Schalltechnische Untersuchung

BAUVORHABEN:	Nordmainische S-Bahn Planfeststellungsabschnitt 1 Frankfurt am Main
UMFANG:	Prüfung von Vorsorgeansprüchen auf Grundlage der Verkehrs- lärmschutzverordnung sowie Dimensionierung der erforderlichen Schallschutzmaßnahmen.
BAUHERR:	DB Netz AG Regionalbereich Mitte Fachplanung sonstige Gewerke Pfarrer-Perabo-Platz 4 60326 Frankfurt am Main
AUFTRAGGEBER	DB Netz AG Hahnstraße 49 60528 Frankfurt am Main
BEARBEITUNG:	KREBS+KIEFER FRITZ AG KREBS+KIEFER Ingenieure GmbH Heinrich-Hertz-Straße 2 64295 Darmstadt T 06151 885-383 F 06151 885-220
AKTENZEICHEN:	20178007-VVS- 3 4
DATUM:	Darmstadt, 13.08.2019 01.12.2022

Abbildung 1 Baukosten für Schallschutzwände

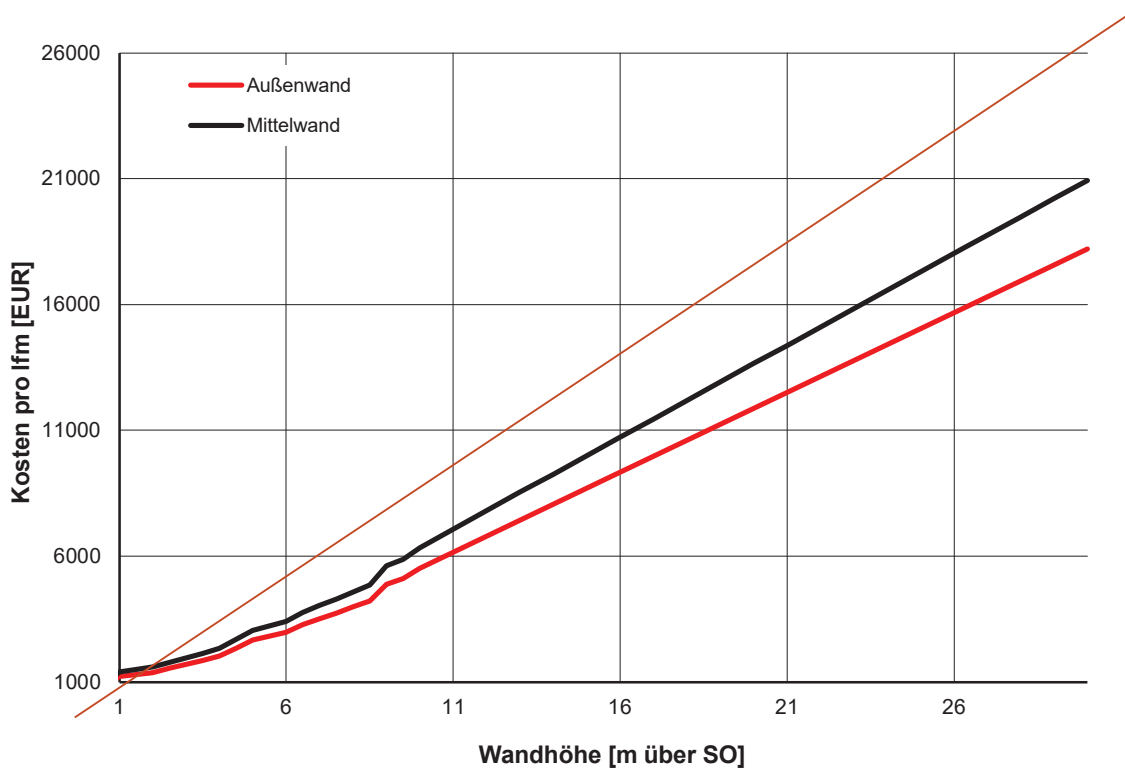
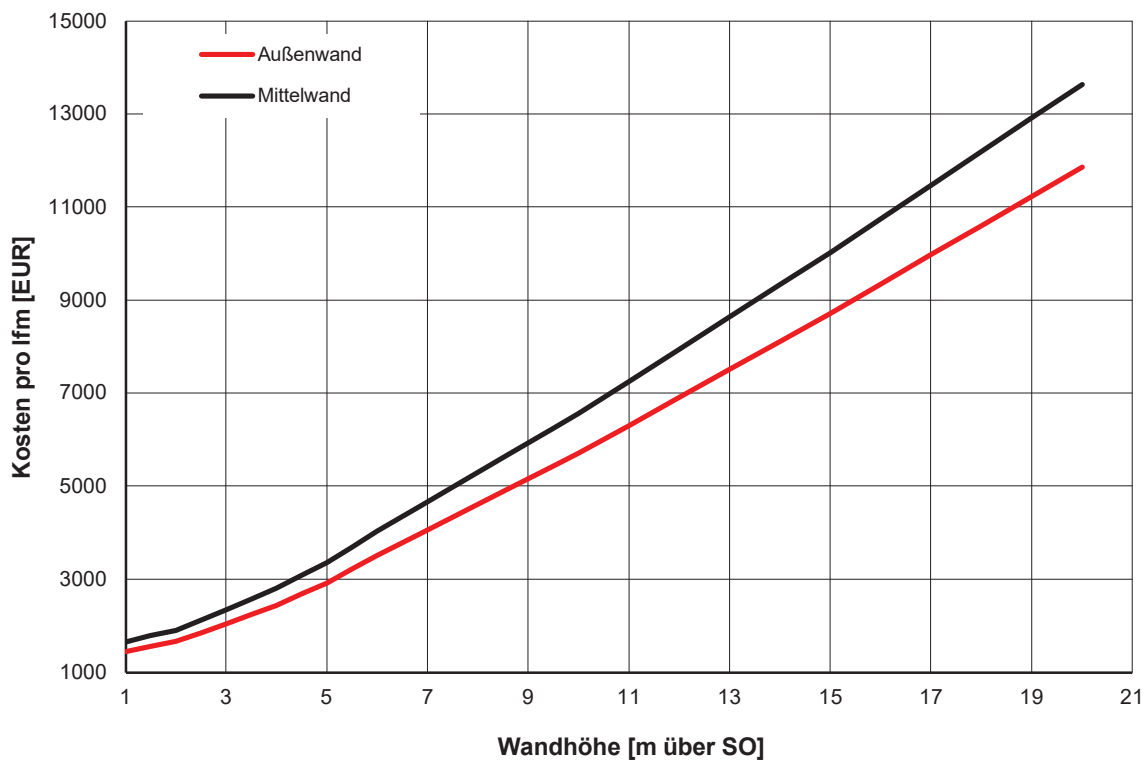
Die Baukosten für Mittelwände liegen um etwa 15 % höher als für Außenwände. Ursächlich hierfür ist der Mehraufwand für eine beidseitig absorbierende Ausführung der Wandelemente sowie erhöhte betriebstechnische Anforderungen, da beim Bau von Mittelwänden in der Regel eine Sperrung beider Strecken erforderlich ist. Für Wandhöhen oberhalb 6,0 m werden die Kostenansätze linear extrapoliert, d.h. in solchen Fällen entsprechen die ermittelten Gesamtkosten einer unteren Abschätzung des im Falle einer Realisierung tatsächlich entstehenden Aufwandes. Gemäß der Rechtsprechung des BVerwG (Urteil vom 21.04.1999, Az. 11 A 50.97) können im Rahmen einer Nutzen-Kosten-Analyse zusätzlich zu den Baukosten auch die kapitalisierten Erhaltungskosten berücksichtigt werden. Der Ablösebetrag für eine Schallschutzwand errechnet sich gemäß dem DB-internen Schriftsatz „Ablösebetragberechnung nach ABBV“ /9/ zu ~~62,8%~~ 64,7% der Baukosten.
